NIP 896-960-29-24 Wyników przeprowadzonych oględzin - ekspertyzy urządzeń grzewczo-kominowych

Opinia Nr 005435

w budynku przy ul. 1-cio Maja nr 130/2 w Wałbrzychu

B.O.K. Sobiecin

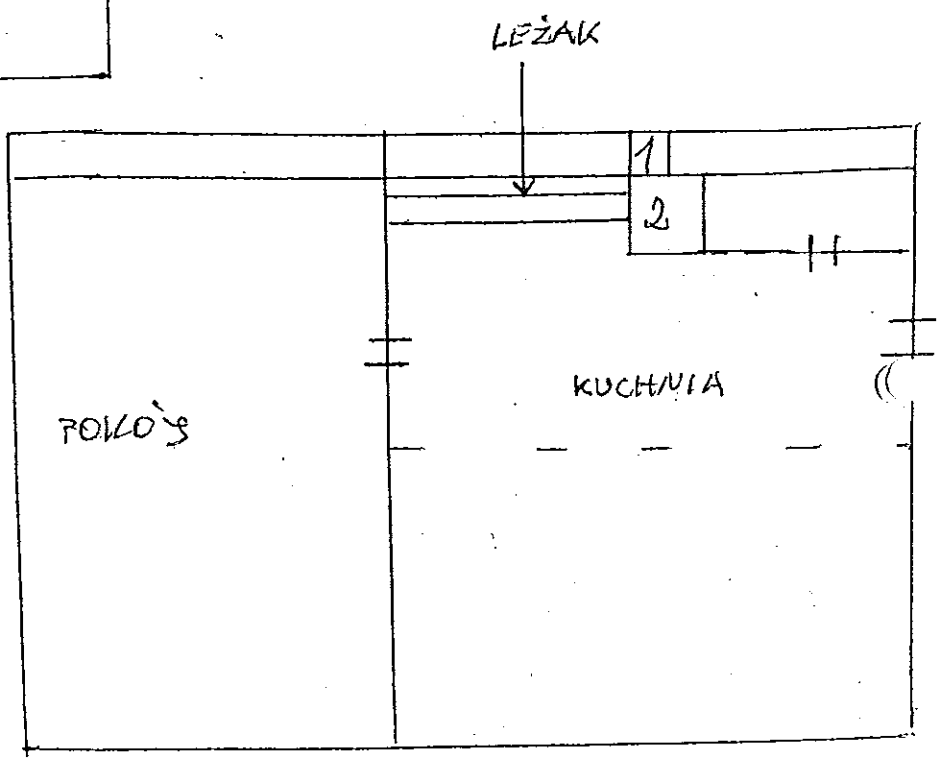
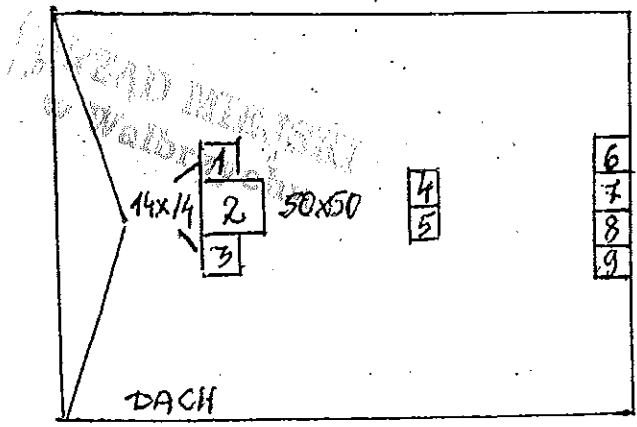
1. Przewód kaminowy nr. 2 (50x50cm) może być przeznaczony dla istniejącego pieca pokojowego i do podłączenia pieca kuchennego lub dla pieca CO na opał stały. Zamiast pieca na opał stały: kocioł gazowy CO z zamkniętą komorą, podłączyć do zewnętrznego układu powietrzno spalinowego zgodnie z wymaganiami producenta i w oparciu o projekt.
2. Wentylację nawiewną kuchni wykonać wg projektu.
3. Dla prawidłowego funkcjonowania urządzeń kaminowych zapewnić należy napływ powietrza z zewnątrz poprzez urządzenia nawiewne (dla pieca CO na opał wentylację nawiewną).

o - dziwny po piecach zamurować.
